**REPONSES AUX QUESTIONS SURVENUES LORS DE
L'ENQUETE ADMINISTRATIVE EFFECTUEE PAR LA
DIMENC ET FAISANT L'OBJET DU COURRIER DU 25 JUIN
2010 N°CS 10-3160-SI-1615 DIMENC.**

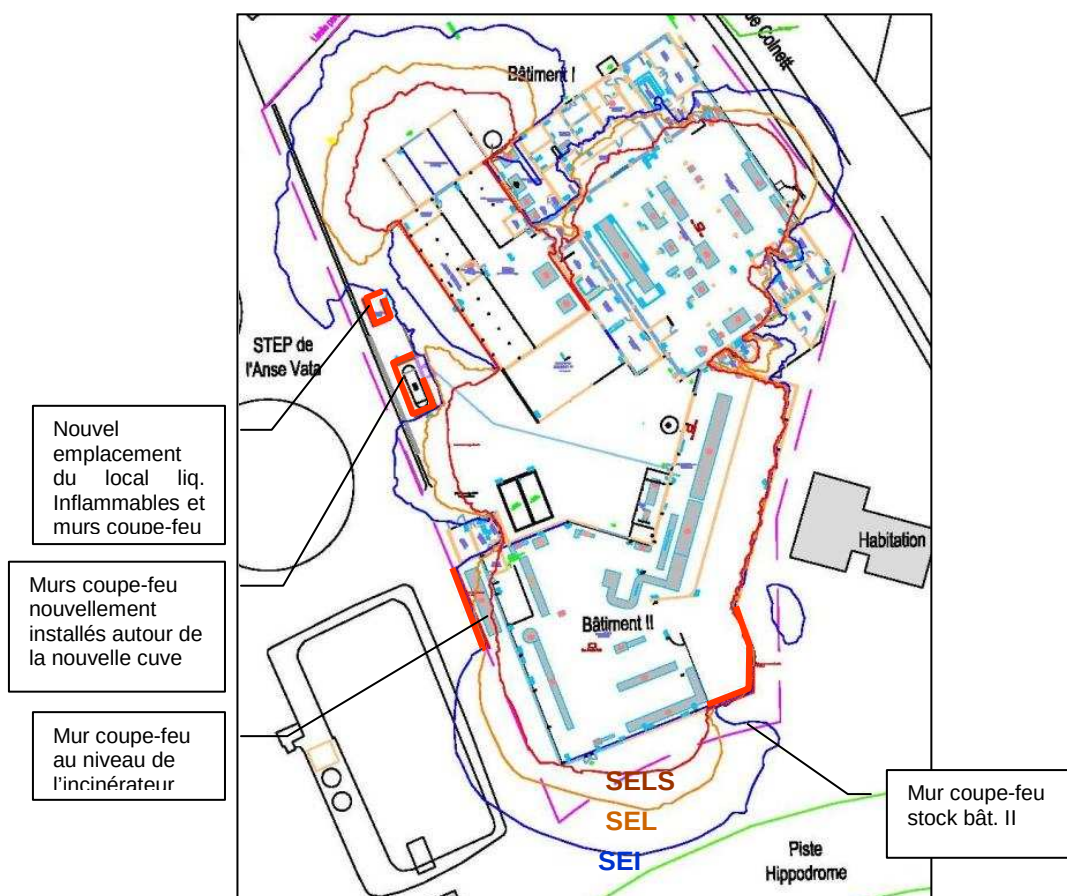
- *Cuve de gaz butane : blève, UVCE, jet enflammé.*
Page 39 et 40 de l'Etude de Danger.
- *Effet thermique d'un éventuel incendie des bâtiments.*

Une nouvelle modélisation des flux thermiques liés à un éventuel incendie des bâtiments a été réalisée (cf. annexe 13 bis).

- les murs coupe-feu qui seront mis en place au niveau du bâtiment II, de la nouvelle cuve à gaz, du futur local de liquide inflammable et de l'incinérateur (en rouge sur l'image).
- L'implantation de la nouvelle cuve à gaz projetée fin 2009 et maintenant en place est actuellement présentée sur l'image ci-dessous.
- Le nouvel emplacement du local liquide inflammable qui sera déplacé afin d'améliorer l'accessibilité de l'incinérateur et de l'isoler des effets dominos (SELS). Ce local sera entouré de murs coupe-feu 2h (toiture M0).
- Les rayons de danger des seuils des effets létaux significatifs et domino (SELS), des effets létaux (SEL) et des effets irréversibles (SEI) issus de la modélisation.

La construction d'un mur coupe feu au niveau du stock de produits finis du bâtiment II protégera l'habitation privée du flux thermique produits par un éventuel incendie.

De plus, les murs prévus autour de la cuve à gaz et du local de stockage extérieur des produits ainsi que le déplacement de celui-ci permettent **d'éviter un risque d'effet dominos sur ces installations en cas d'incendie généralisé du bâtiment.**

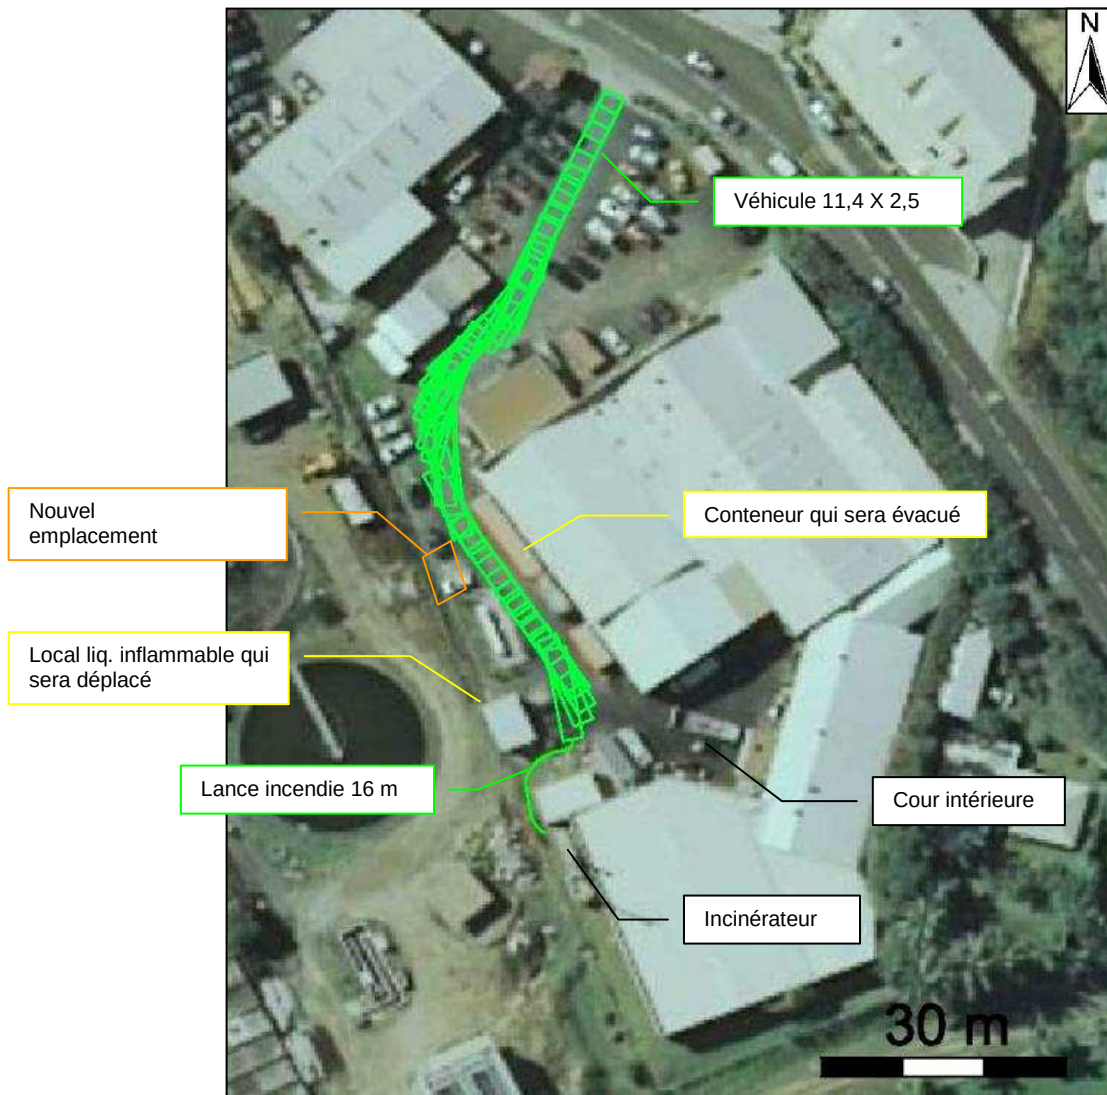
Le tableau à double entrée ci-dessous rassemble les paramètres de gravité des accidents éventuels et leur probabilité d'occurrence en tenant compte des mesures réductrices détaillées ci-dessus.

Le niveau de gravité du scénario de l'incendie généralisé des bâtiments passera donc du niveau « important » au niveau « sérieux » et ne sera plus considéré comme un risque « intermédiaire » mais comme un risque « moindre ».
